House Check VZW - Erkend keuringsorganisme
 Marktplein 1/3, 1740 Ternat
 Tel: 02 582 62 32
 Email: info@housecheck.be
 BTW BE0681.840.318

710 - INSP
 ISO/IEC 17020
 Origineel verslag

Verslagnummer: 32/26092024/38665/1/1

Inspectie adres: Walemstraat 99, 2860 Sint-Katelijne-Waver (België)
 De fundering dateert van: Voor 1 oktober 1981
 Type: Verkoop [Afd 8.4.2]

Elektrisch bord

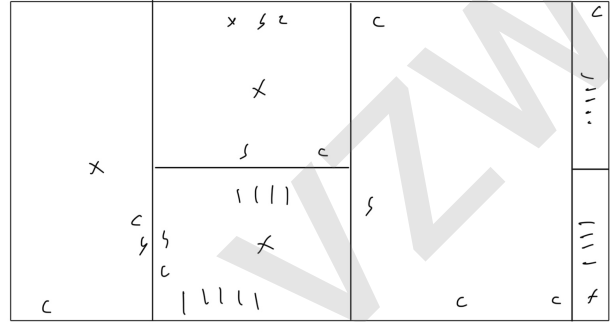
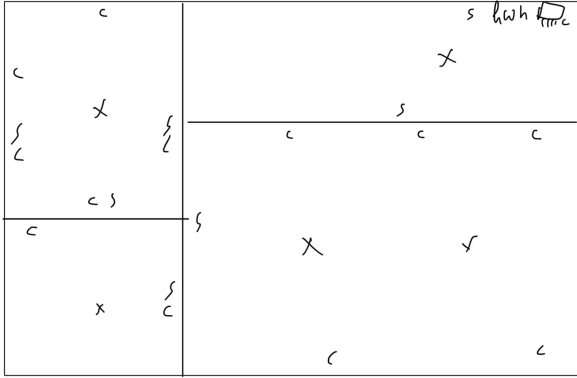
- De aardingsonderbreker is niet conform of afwezig. - oAfd 5.4.3.5
- Geleiders van het type VOB zijn niet in een buis geplaatst en/of zoals het zou moeten. - oAfd 5.2.9.3

- Extra opmerking: Oa aan teller
- De houders van de penautomaten zijn niet uitgerust met een kaliberstuk. - oAfd 5.3.5.5.a
- De penautomaten/zekeringen van hetzelfde circuit zijn niet van dezelfde nominale grootte. - oAfd 5.3.5.5

- Het elektrische bord beschikt niet over een afdoende beschermingsplaat - oAfd 5.3.5.1
- De installatie is niet aangevuld met een differentieelstroombeschermingsinrichting met hoge of zeer hoge gevoeligheid, - oAfd 4.2.4.3

- Hoofddifferentieelstroombeschermingsinrichting is niet aanwezig. - oAfd 4.2.4.3
- De beschermingsgraad van de ruimte moet ten minste IPXX-D zijn voor ruimtes publiek toegankelijk en IPXX-B voor gewone ruimtes. - oAfd 4.2.2.3

- Het verdeelbord is onvoldoende gemarkeerd. Individuele markering, voedingsspanning en/of gevarendriehoek ontbreken. - oAfd 3.1.3.3; Afd 9.4.1
- De aarding van de stopcontacten zijn niet aangesloten op de aardingsgeleider. - oAfd 5.3.5.2.b

- Extra opmerking: Oa Hoofdequipotentiaal
- gebruik van lusterklemmen in elektrisch bord is niet toegelaten
